Ref: I-ED Parcela R5 SUNC-R-T.1 Cortijo Merino\_AI\_PL 2024\_68 (jpb)

**Departamento:** Planeamiento y Gestión Urbanística/Servicio de Planificación y Ord. Urbanística  
**Expediente:** PL 68/2024 Estudio de Detalle  
**Interesado:** PEGASUS HOLDCO S.L.U.  
**Situación:** Parcela R5 del SUNC-RT-1 *Cortijo Merino*  
**Ref. Catastral:** 6338901UF6663N0001GD  
**Junta Municipal Distrito:** 6. *Cruz de Humilladero*  
**Asunto:** Informe técnico para aprobación inicial

Imagen 1. Alineaciones y alturas máximas PPO

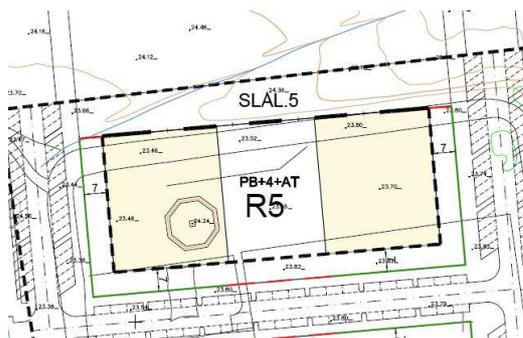
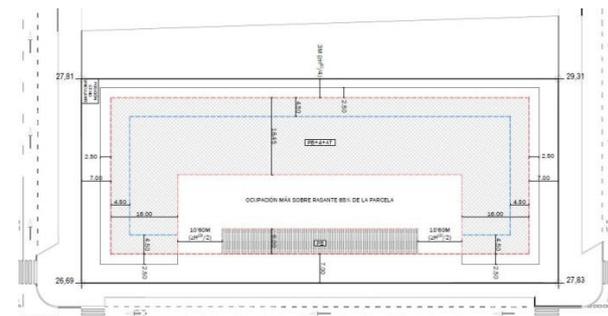
Respecto los parámetros urbanísticos de aplicación determinados en el Apartado 20. *Ordenanza particular de las zonas residenciales - OA* de la memoria del PPO aprobado se informa:

Con el esquema de volumen propuesto en planta y sección se podría alcanzar una superficie de techo edificable mayor que el techo máximo asignado a la parcela por el Art. 20.6 del PPO aprobado, lo que permite libertad compositiva en la propuesta edificatoria.

Las áreas de movimiento propuestas no exceden de la ocupación máxima de parcela del 65% definida por el Art. 20.7 del PPO.

La distancia entre el área de movimiento de la edificación principal y el área de movimiento de las edificaciones auxiliares es inferior a 30m, lo que no supone un incumplimiento del Art. 20.10 del PPO porque este artículo se refiere a la separación entre edificaciones residenciales principales dentro de una misma parcela, y no a la separación respecto edificaciones auxiliares.

Tal y como determina el Artículo 20.8 del PPO aprobado, la ocupación máxima de la planta ático es el 50% de la planta inmediatamente inferior y el retranqueo mínimo es 4,5 m respecto del plano de la fachada de la planta inmediatamente inferior. También se define una altura añadida para casetones de 2,70 m sobre la planta ático, en consonancia con lo dispuesto don el Art. 20.8 del PPO.

El Art. 20.11 del PPO aprobado permite *todo tipo de vuelos en el interior de la manzana, respetando alineaciones a linderos*. Los vuelos propuestos en el ED invaden la separación mínima a linderos público fijada en 7 m, por lo que podría interpretarse de ello que se incumple el citado Art. del PPO. Esta circunstancia es permisible, en consonancia con las ordenaciones aprobadas en las parcelas R1, R2 y R3, porque no se invade la separación mínima de 3 m determinada por la ordenanza OA-1 de referencia. Esta excepción de la norma es autorizable en virtud de las competencias que a los ED asigna el Art. 94 de RG LISTA, pues tiene competencia para modificar o ajustar las alineaciones en desarrollo del PPO, por lo que de ello no se deriva ningún incumplimiento.
